*Ministero dell' Ambiente  
e della Sicurezza Energetica*

DIREZIONE GENERALE VALUTAZIONI AMBIENTALI

Oggetto: [ID: 9897] Nuova Diga Foranea del Porto di Genova. Ambito Bacino di Sampierdarena - P.3062 - Modifica al sito di prefabbricazione cassoni.  
Valutazione preliminare ai sensi dell'art. 6, comma 9, del D.Lgs. 152/2006 e ss.mm.ii.  
Nota tecnica.

*Il porto di Vado Ligure e il porto di Genova*

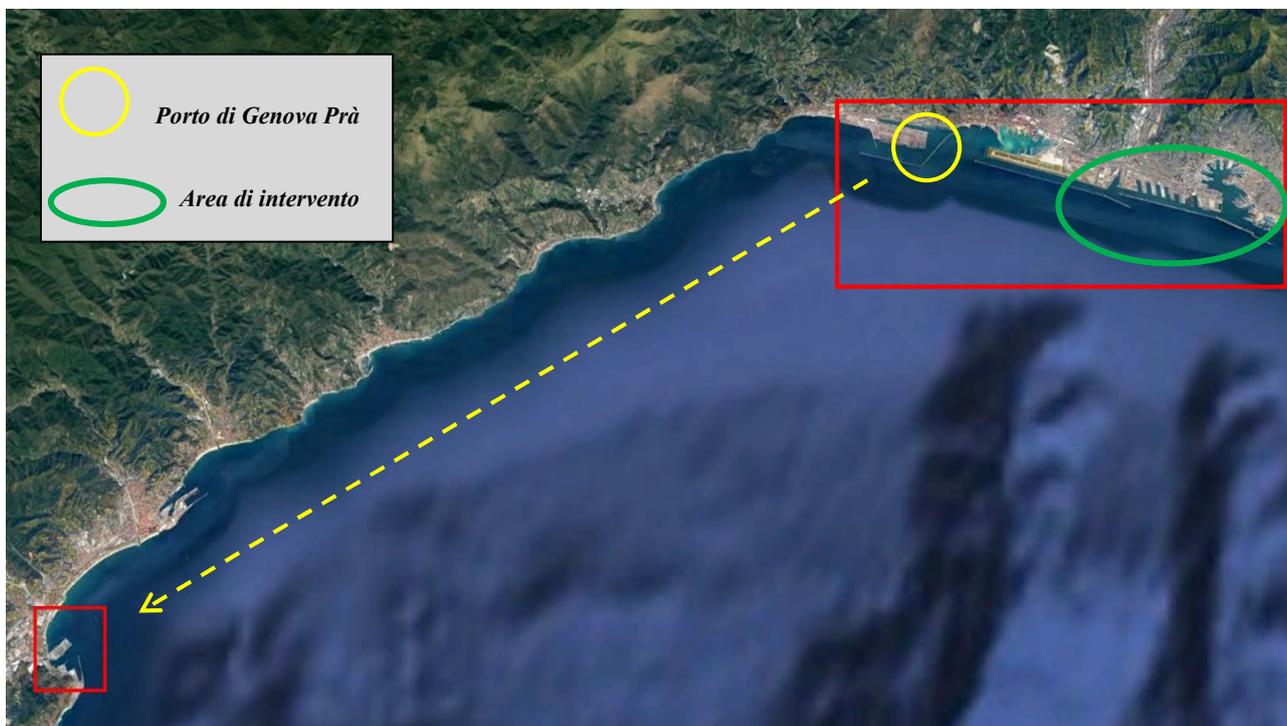
Di contro la soluzione proposta introduce un trasporto più lungo dei cassoni prefabbricati, essendo il sito di Vado Ligure ad una distanza dall'opera di circa 23 miglia nautiche, maggiore rispetto alla distanza dal sito di Prà, pari a circa 5 miglia nautiche. Il proponente ritiene *“che tale aspetto non produca potenziali impatti ambientali significativi e negativi”*, e non avrà effetti sulla qualità delle acque, degli habitat e delle biocenosi bentoniche di pregio, e delle aree SIC e ZSC, in quanto il trasporto avviene in galleggiamento senza interessare il fondale.

*Confronto tra le impronte di dragaggio proposte nel PFTE (in rosso) e nella variante (in blu)*

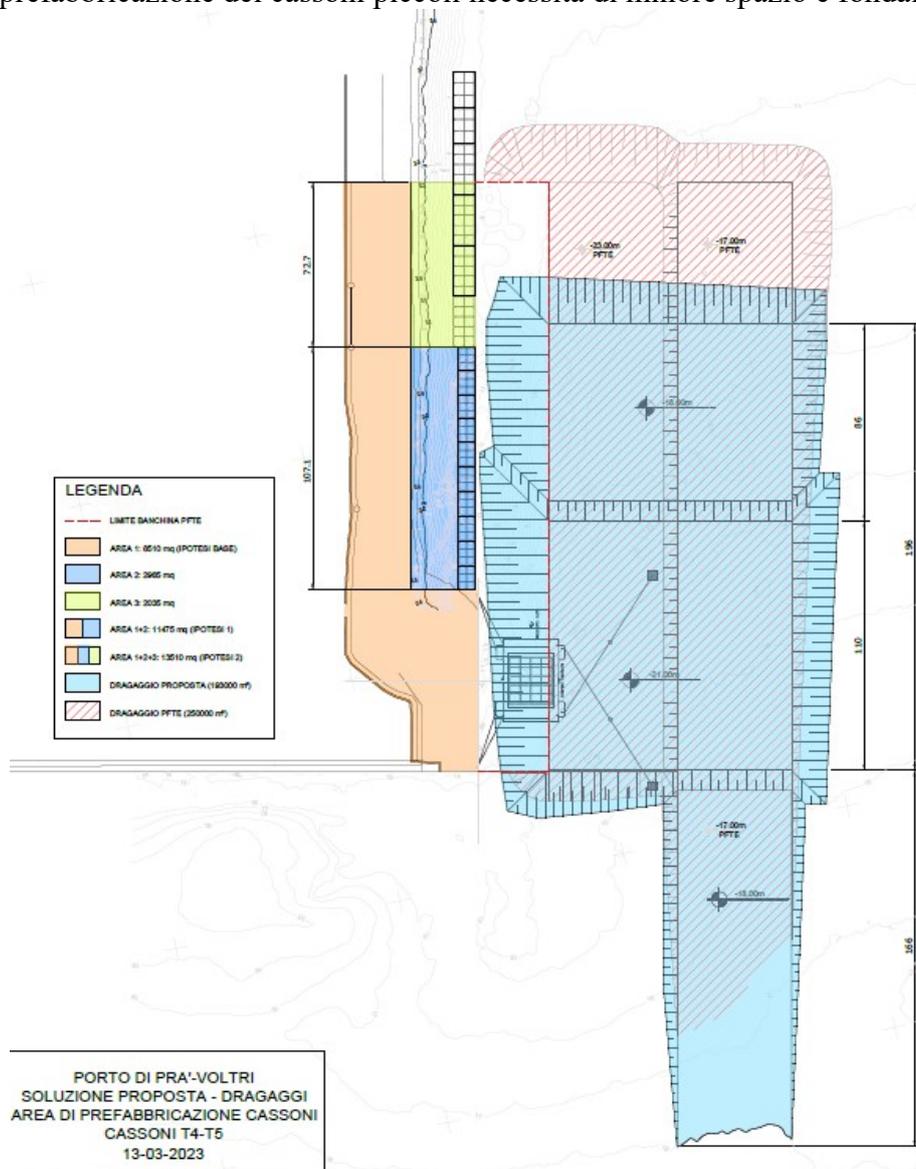
L’area di cantiere di Prà infatti non necessiterebbe più dell’ampliamento sopra descritto, con conseguente riduzione delle lavorazioni, di utilizzo di materiali edili, e del quantitativo di sedimenti da dragare, che passerebbe dai 295.000 m<sup>3</sup> previsti nel PFTE a circa 193.000. Ciò in quanto l’impianto di prefabbricazione dei cassoni piccoli necessita di minore spazio e fondali più bassi.
